Wickenden Street

2 - 3 Story buildings

b/w Brook Street and Thompson Street

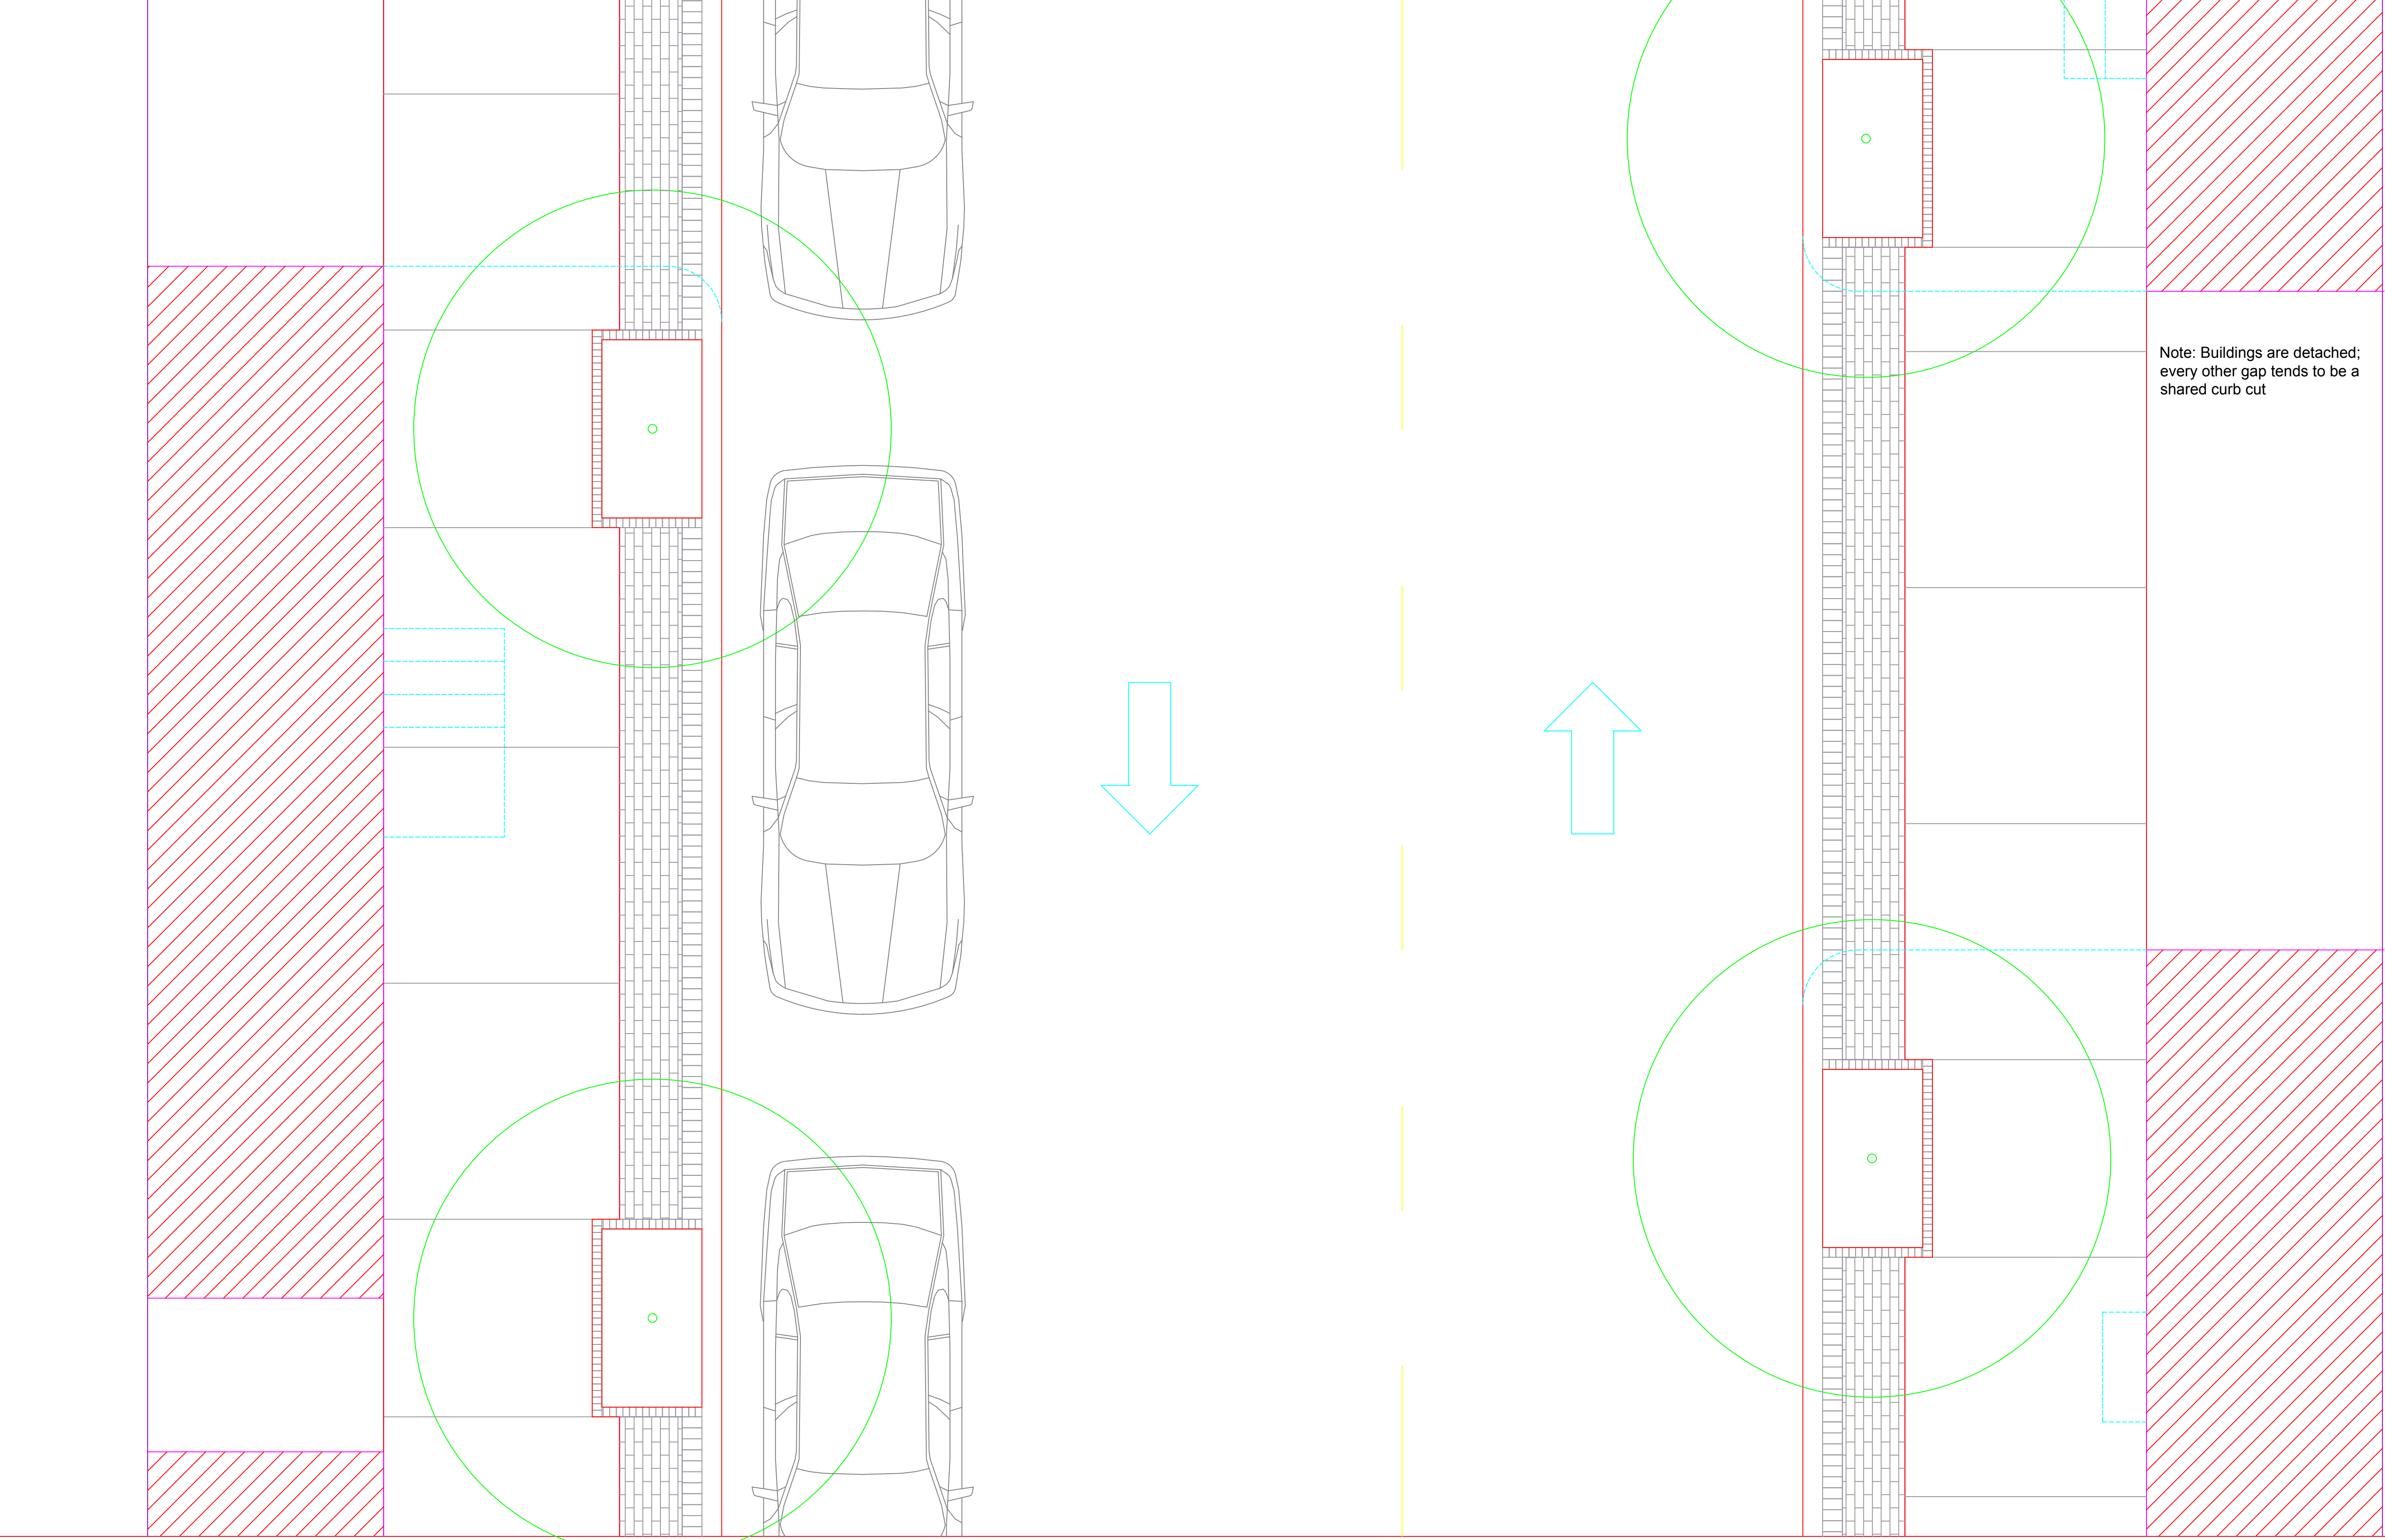
Note: The sidewalks on this street are TOO narrow.
Single or two-step front stair is okay, but a stoop is not

check tree spacing
